## INFORME DE OBSERVACIONES A PROPUESTA DE IMAGEN OBJETIVO MODIFICACIÓN PRC: "DEFINICIÓN DE NORMAS URBANÍSTICAS Y TRAZADOS EN DIVERSOS PUNTOS DE LA COMUNA".

La Municipalidad de San Joaquín ha iniciado el proceso de consulta de la Imagen Objetivo de la Modificación parcial al Plan Regulador Comunal, luego de la aprobación de la Propuesta por el Honorable Concejo Municipal, en sesión N°16/2021-2024, celebrada el día 02 de diciembre de 2021.

Durante el período de observaciones a la propuesta de Imagen Objetivo, que se extendió entre los días 15 de diciembre 2021 y 14 de enero 2022, **se recibió un correo electrónico** con fecha 14 de enero, firmado por **Andrea Vargas Severino**, presidenta del Comité Ambiental Los Blocks y presidenta de la Junta de Vecinos Nor Poniente.

### Propuesta de Imagen Objetivo Punto N°8

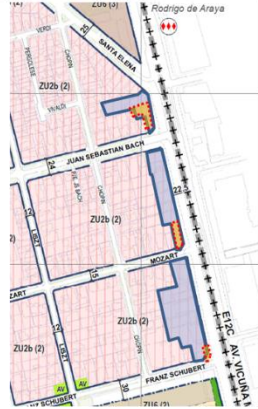
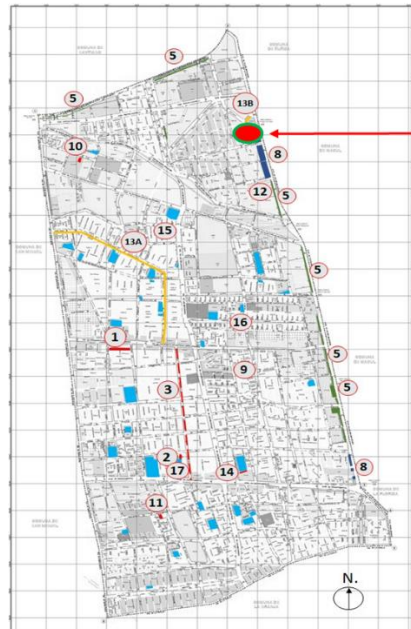
1.- Se observa que la altura propuesta es de 2 pisos (máximo 7 metros), por lo cual **quisiéramos sugerir una altura mayor de 2 pisos (7 metros)**, para obtener una capacidad superior de la nueva unidad veterinaria, considerando que el retazo es de 568,66m<sup>2</sup> y encontramos que es muy justo para la clínica veterinaria y el uso a nivel comunal que se le dará.

2.- De acuerdo con la observación anterior, ya que el espacio es reducido (568,66m<sup>2</sup>.), **consideramos que sería factible construir estacionamiento subterráneo** para no ocupar superficie útil en estacionamientos en primer piso.

3.- Consideramos que **el sistema de agrupamiento debería ser continuo** para ganar espacio útil al servicio de la clínica veterinaria.

4.- Observamos también que **la carga de ocupación es baja, por lo que pensamos sería mejor aumentarla al menos a 1,0.**

**Respuesta:** En los procesos de participación ciudadana de imagen objetivo y anteproyecto de la Actualización del PRC, realizados en los años 2018 y 2019, los vecinos se pronunciaron por una altura máxima de 2 pisos de altura, y el instrumento de planificación territorial se aprobó en consideración de la expresión de dichas voluntades, por lo cual se sugiere mantener la altura máxima de 2 pisos. Los estudios de cabida iniciales del proyecto arrojan que es posible desarrollar un edificio de dos pisos, ubicándose los estacionamientos en predios aledaños o en subterráneo.

**Respuesta:** De acuerdo al artículo 2.4.2 de la Ordenanza General de Urbanismo y Construcciones, “los estacionamientos subterráneos en predios de dominio privado serán considerados como una actividad complementaria a cualquier uso de suelo, sin restricción respecto de su localización”, y el PRC de San Joaquín no considera prohibiciones al respecto. No es necesaria la indicación.

**Respuesta:** En la etapa de Imagen Objetivo aún no se han determinado los tipos de agrupamientos permitidos, por lo que se puede acoger la propuesta y proponer para la etapa de definición del anteproyecto, que la subzona admita los 3 tipos de agrupamiento de edificación: aislado, pareado y continuo.

**Respuesta:** Si por “carga de ocupación” se refiere al coeficiente de ocupación de suelo, para el cual la Ordenanza del PRC vigente establece un 0,7 en la zona ZU2b y sus subzonas, es posible aumentar esta cifra, pero se recomienda un coeficiente no superior a 0,9, para no superar un incremento del

30%, lo cual obligaría a someter esta modificación a una Evaluación Ambiental Estratégica, conforme al artículo 29 del Reglamento de EAE, Decreto N°32/2015 del Ministerio de Medio Ambiente.
